添付1 基本設計からの変更可否リスト

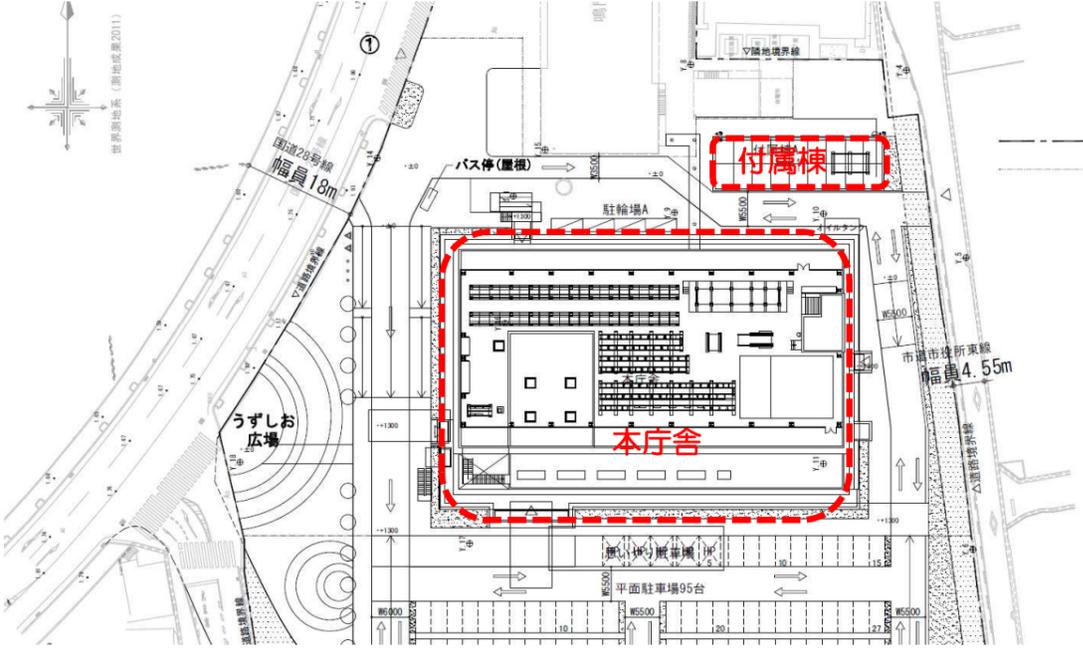
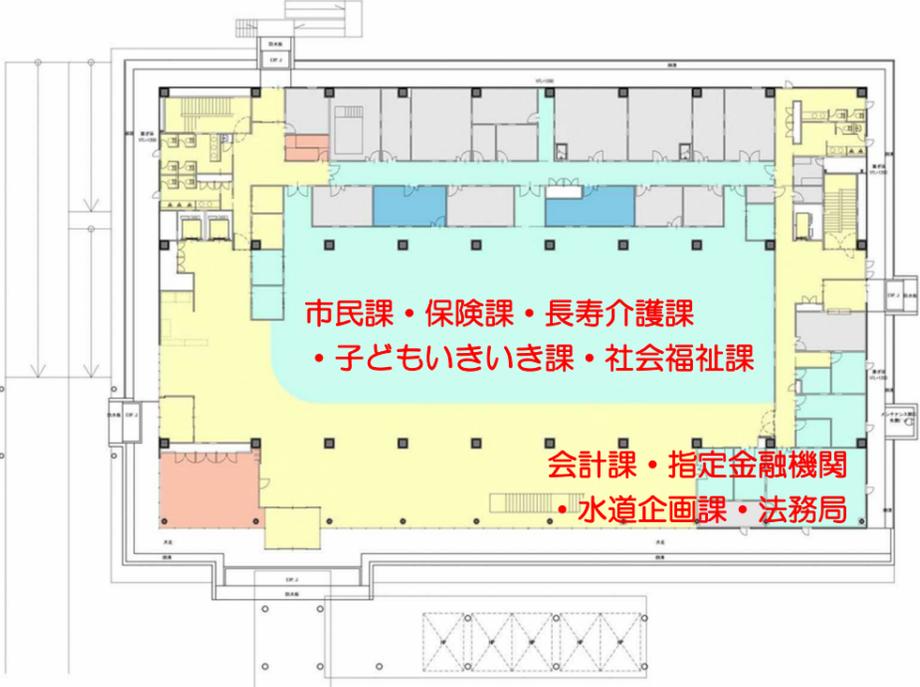
No	区分	項目	可否	経緯・理由	参考図
1	建築概要	庁舎棟と北東側付属棟との関係	不可	<p>各々の延床面積の最小化を図っている観点から、本庁舎北東に新設する付属棟への機能の付け替えによる面積変更は不可とします。</p>	<p style="text-align: center;">参 考 図</p>  <p>The diagram shows a site plan with a main building (本庁舎) and an attached building (付属棟) outlined in red. The main building is approximately 10m wide and 4.55m deep. The attached building is 10m wide. The site is bounded by roads, including a 10m wide road to the west and a 4.55m wide road to the east. A bus stop (バス停) and a parking lot (平面駐車場95台) are also shown.</p>
2	建築概要	建築面積の変更	可	<p>1階に配置予定の部署（市民課、保険課、長寿介護課、子どもいきいき課、社会福祉課、会計課、指定金融機関、水道企画課、法務局）は上層階への移動提案を不可とします。（地下空間の活用等により1階を2階に置き換えた場合を除く）</p> <p>また、上層階の部署を1階に移動することは提案可です。（例えば税務課など）</p> <p>オフィスレイアウト方針はNo20を参照してください。</p>	 <p>The floor plan shows the layout of the first floor. The central area is highlighted in light blue and contains the following departments: 市民課・保険課・長寿介護課 (Citizens' Office, Insurance, Long-term Care) and 子どもいきいき課・社会福祉課 (Children's Well-being, Social Welfare). The bottom right area is highlighted in light yellow and contains: 会計課・指定金融機関 (Accounting, Designated Financial Institution) and 水道企画課・法務局 (Water Planning, Legal Office).</p>

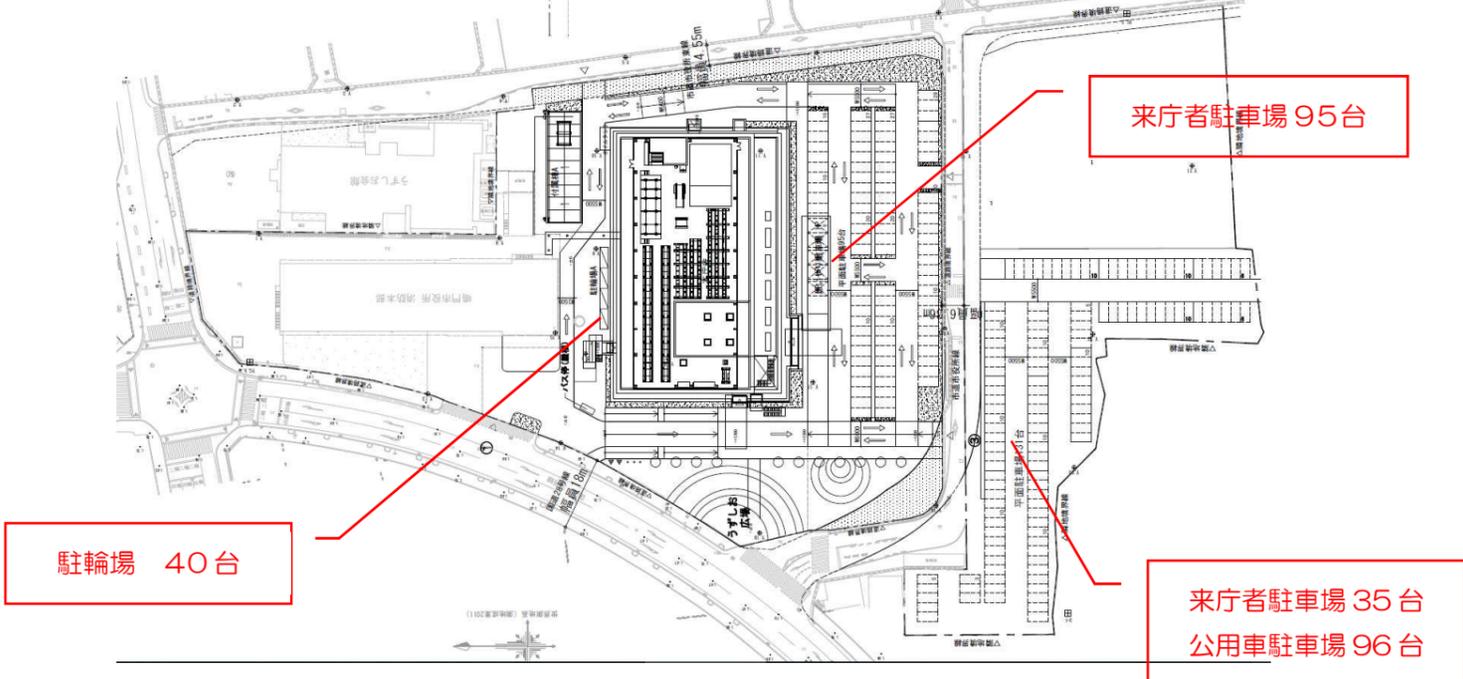
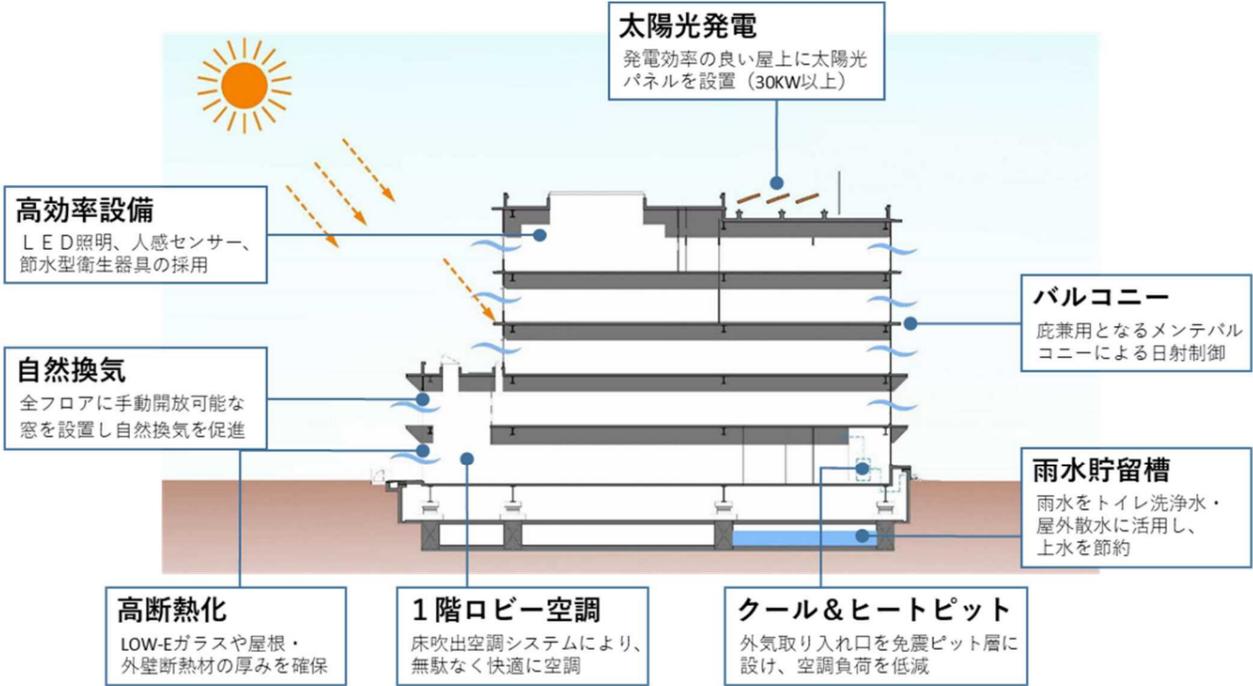
No	区分	項目	可否	経緯・理由	参考図
3	建築概要	延床面積の縮減	不可	<p>各機能の精査や共有化等による個別の面積縮減(各階の面積変更)については提案可ですが、総延床面積(10,480 m²)の縮減提案は不可とします。</p>	<p style="text-align: center;">参 考 図</p>
4	建築概要	階数の変更	可	<p>地上4階以上の範囲で提案可能とします。(但し、建物高さ31mまで)</p> <p>基本設計検討過程で4階建ての検討(C案)も行いましたが、新庁舎西面と国道との位置関係等から採用を見送った経緯があります。</p> <p>*)別添:ABC 検討案参照</p>	<p style="text-align: center;">C案 配置図(案)</p>

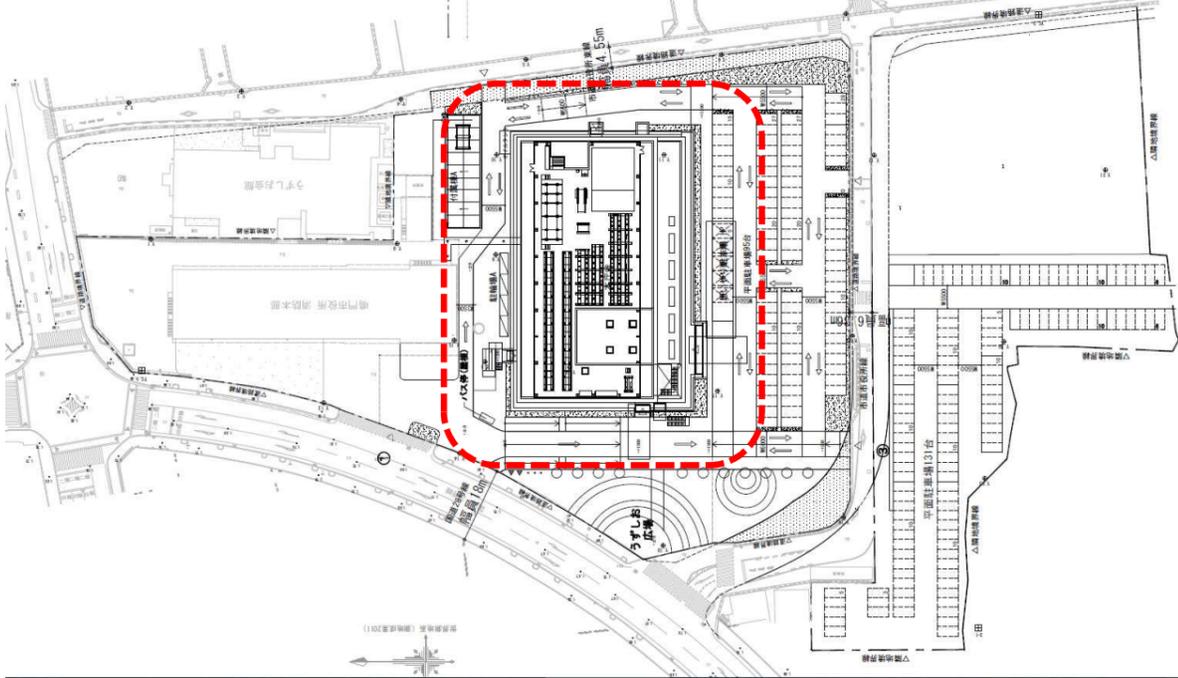
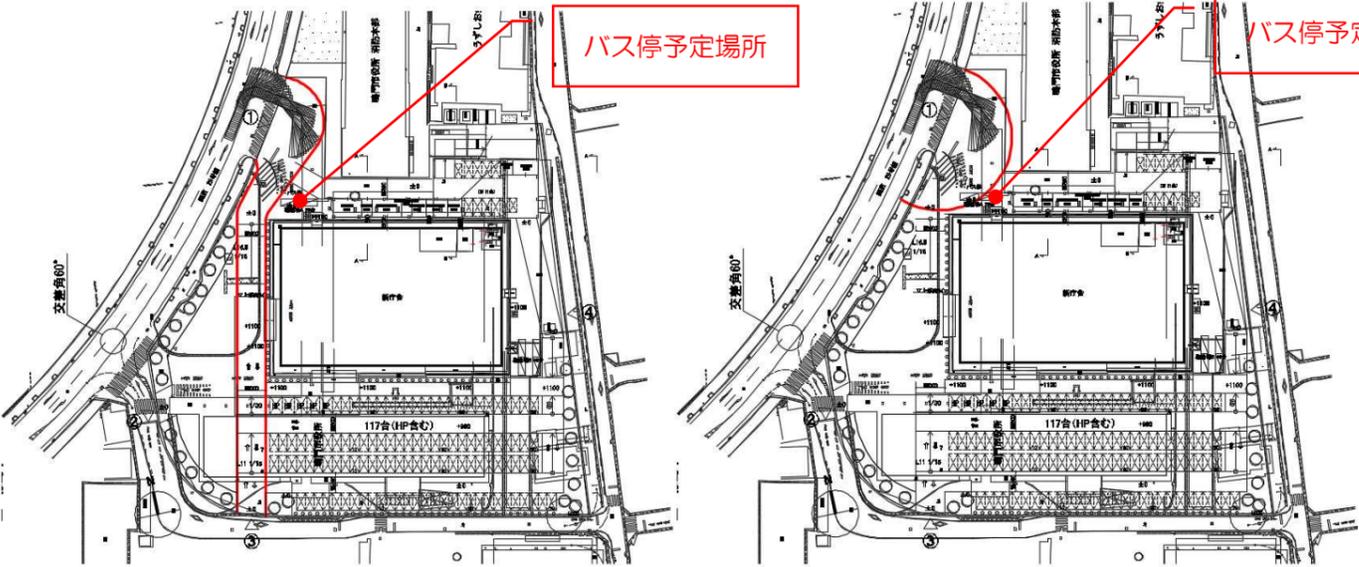
No	区分	項目	可否	経緯・理由	参考図
7	建築概要	駐車場・駐輪場の台数の変更	不可	<p>駐車場・駐輪場の台数減の提案は不可とします。但し、駐車場の配置変更については No16 を参照してください。</p> <p>駐輪場： 40 台以上</p> <p>駐車場： 来庁者用 130 台以上 (障がい者等用含む) 公用車用 96 台以上</p>	<p style="text-align: center;">参 考 図</p> 
8	電気設備 空調設備 給排水衛生設備	電気設備、 空調設備、 給排水衛生 設備の変更	可	<p>要求水準書、基本設計書(防災計画等)の基準を満たし、ZEB Ready 認証が可能な範囲で提案可能とします。</p>	 <p>太陽光発電 発電効率の良い屋上に太陽光パネルを設置 (30KW以上)</p> <p>高効率設備 LED照明、人感センサー、節水型衛生器具の採用</p> <p>自然換気 全フロアに手動開放可能な窓を設置し自然換気を促進</p> <p>バルコニー 庇兼用となるメンテバルコニーによる日射制御</p> <p>雨水貯留槽 雨水をトイレ洗浄水・屋外散水に活用し、上水を節約</p> <p>高断熱化 LOW-Eガラスや屋根・外壁断熱材の厚みを確保</p> <p>1階ロビー空調 床吹出空調システムにより、無駄なく快適に空調</p> <p>クール&ヒートピット 外気取り入れ口を免震ピット層に設け、空調負荷を低減</p>

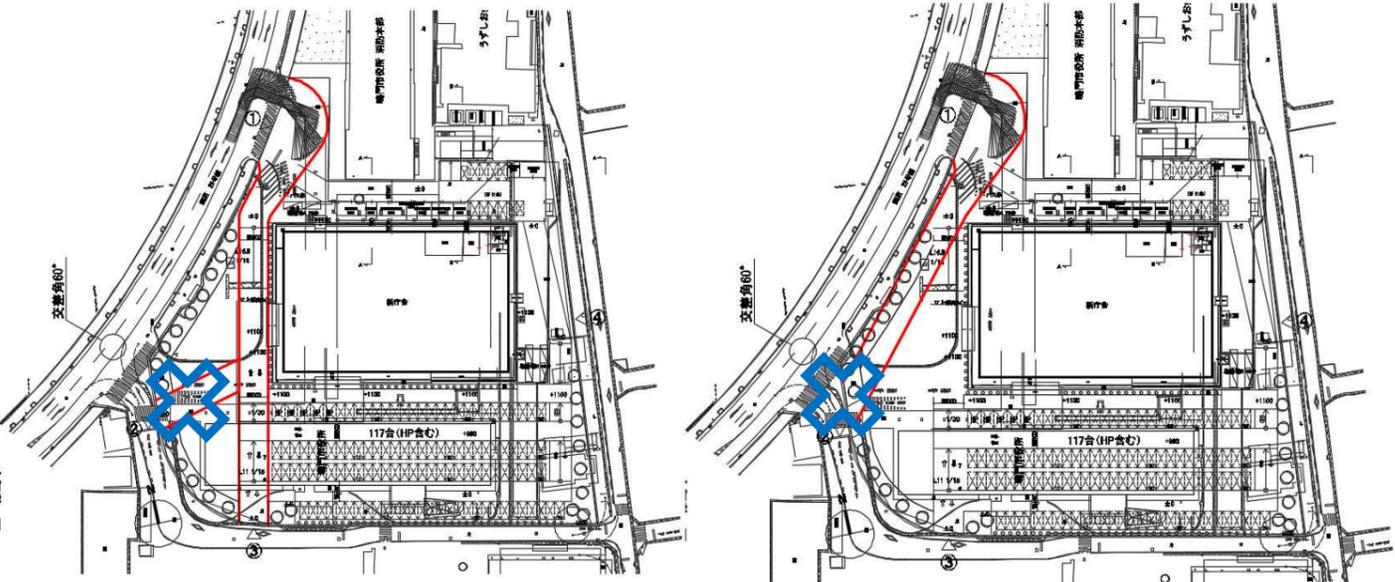
No	区分	項目	可否	経緯・理由	参考図
9	昇降機設備	昇降機設備の変更	可	<p>要求水準書、基本設計書の基準を満たしている範囲で提案可能とします。</p> <ul style="list-style-type: none"> ・車いす対応2基 ・ストレッチャー対応1基 <p>また、人荷用エレベーター1基は非常用電源対応とし、停電時にも利用できる仕様としてください。</p>	<p style="text-align: center;">参 考 図</p> <p>▲ 車いす対応エレベーターの仕様 徳島県「とくしまユニバーサルデザイン推進マニュアル（資料編）」より抜粋</p>
10	防災拠点施設	3階セットバックの変更	可	<p>セットバックした部分を一時避難場所として有効活用する計画としています。</p> <p>機能が確保できれば他の方法、建物のフォルムでの提案は可能です。</p>

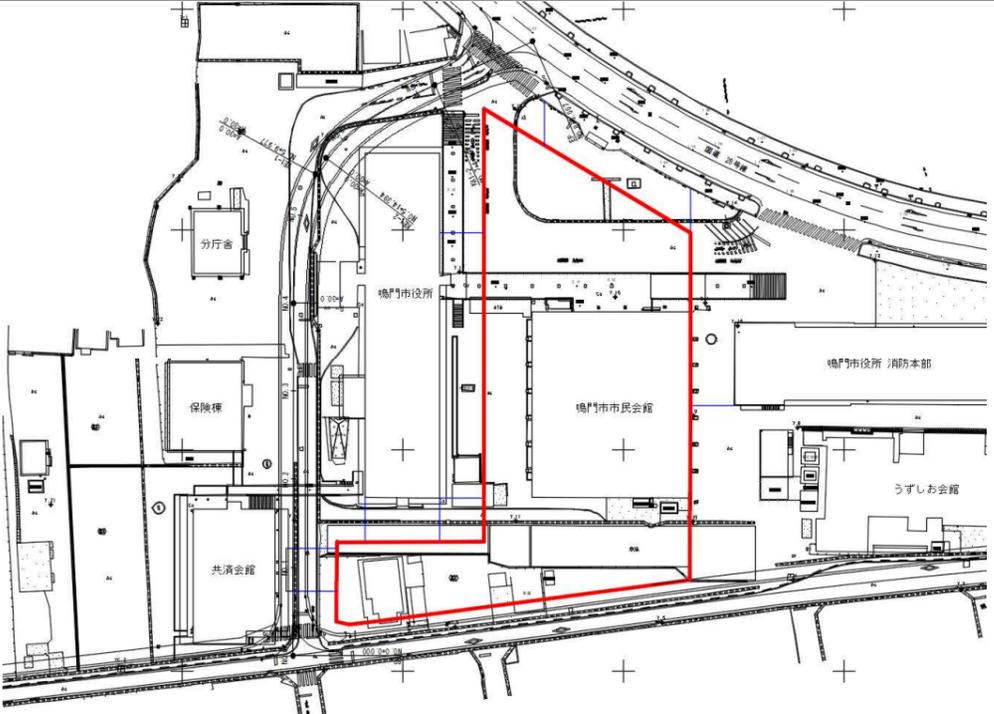
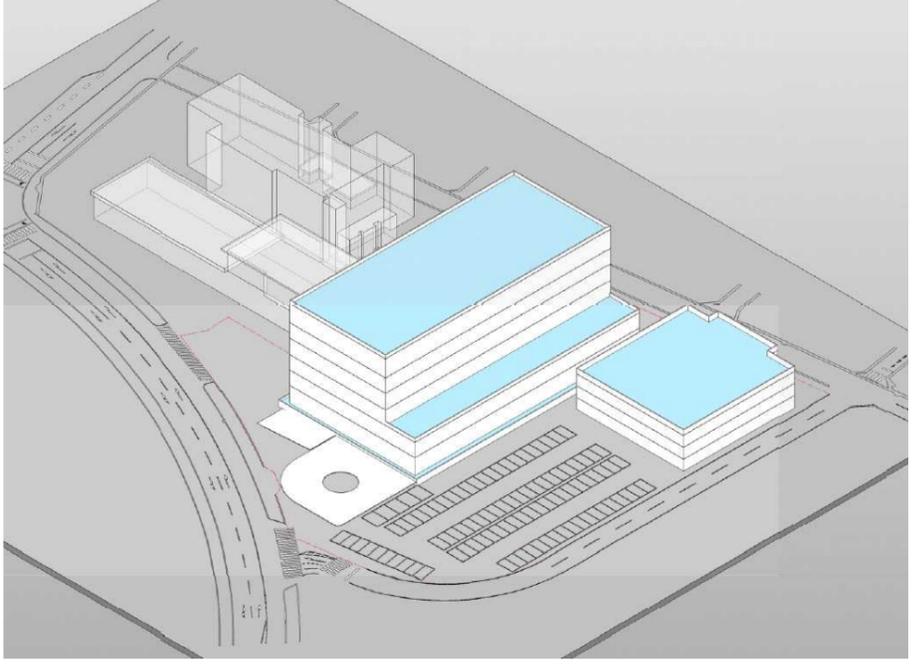
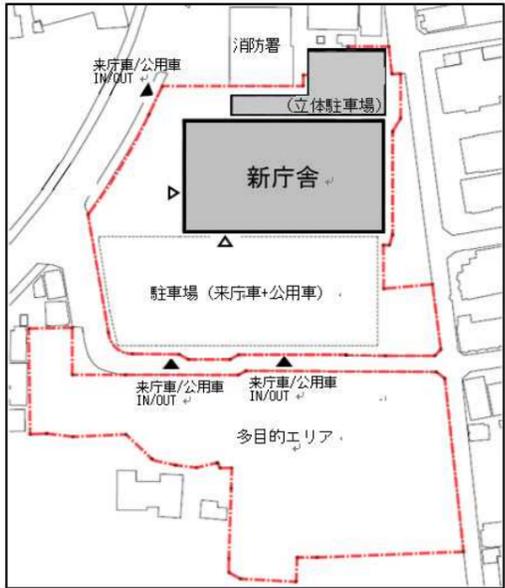
No	区分	項目	可否	経緯・理由	参考図
11	庁舎棟配置	新庁舎棟周囲の構内道路等の変更	可	新庁舎棟周囲の構内道路等を公用車や点検車両が周回でき、搬出入やメンテナンス等が容易な仕様としてください。	
12	庁舎棟配置	バスの乗り入れの変更	可	<p>国道沿いの路線バス停留所を新庁舎敷地内に移設する想定としています。</p> <p>バスの出入りが安全かつ容易なものとなるよう留意してください。</p>	 <p style="text-align: center;"> 北側国道から入り、市役所入口前を通り、南側市道に抜けるルート 北側国道から入り、北側国道に抜けるルート </p>

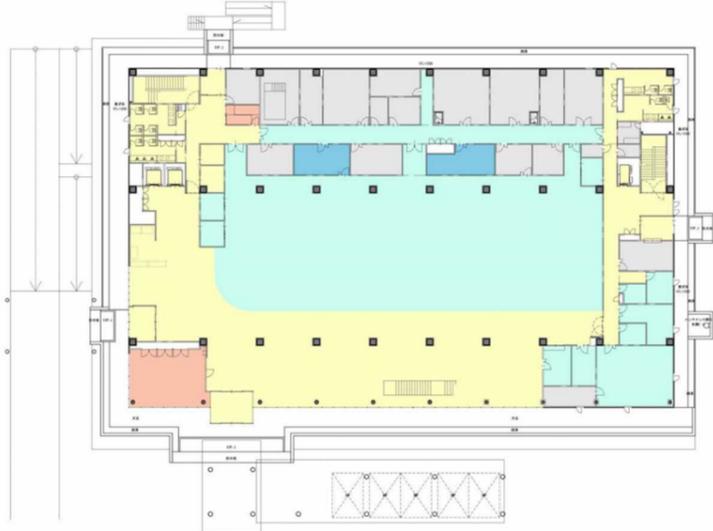
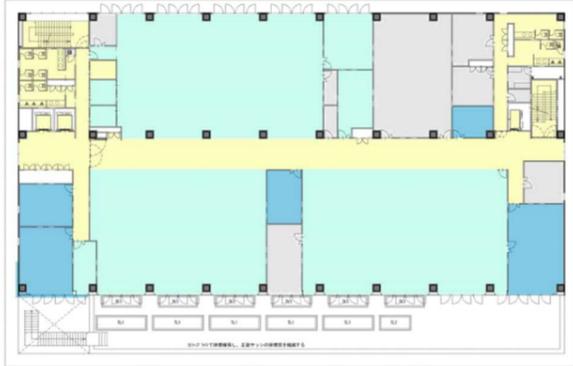
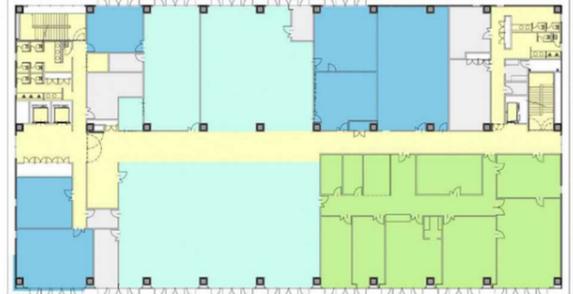
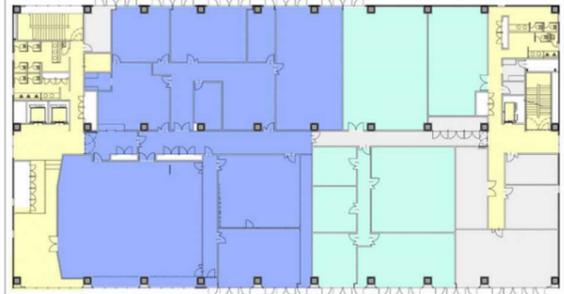
No	区分	項目	可否	経緯・理由	参考図
13	庁舎棟配置	国道からの出入りの変更	不可	国道からの出入り位置に関する制限があります。南西から出入りする提案は不可とします。	<p style="text-align: center;">参 考 図</p>  <p style="text-align: center;">北側国道から入り、市役所入口前を通り、西側市道に抜けるルート 北側国道から入り、西側市道に抜けるルート</p>
14	庁舎棟配置	市道の変更	不可	市役所線・市役所東線の改良に伴う工事予定範囲は右図のとおりです。詳細設計は令和3年度の実施を予定しています。	 <p>【設計条件】 道路規格：第4種第3級 小型道路 設計速度：V=30km/h 設計車両：小型自動車等 (W2.0m×L6.0m)</p>

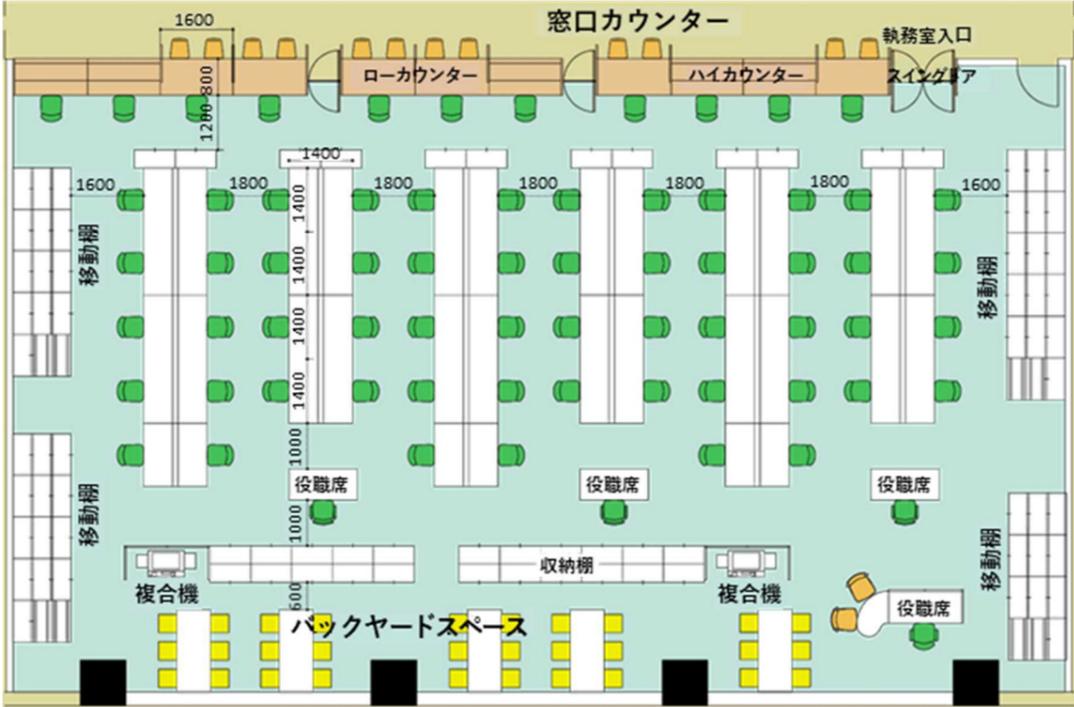
No	区分	項目	可否	経緯・理由	参考図
15	庁舎棟配置	庁舎棟の建築位置の変更	可	<p>庁舎棟の建築可能エリアは赤線の範囲とします。(既存施設より10m隔離)</p>	<p style="text-align: center;">参考図</p> 
16	駐車場配置	駐車場配置の変更	可	<p>基本設計時、津波浸水時の一時避難&公用車避難場所確保、雨天時の利便性確保、多目的利用の観点から、立体駐車場整備を検討しました。庁舎棟と多目的エリアの間(自走式2層3階約100台)、庁舎棟と消防庁舎の間(付属棟機能を兼ねて約40台)の2案ですが、費用対効果等の観点から見送っています。</p> <p>概算3.9億で公表した外構工事のうち、本DBに係る部分を除いた外構費用は2.5億円です。</p>	 <p>【立体駐車場の配置イメージ】</p>
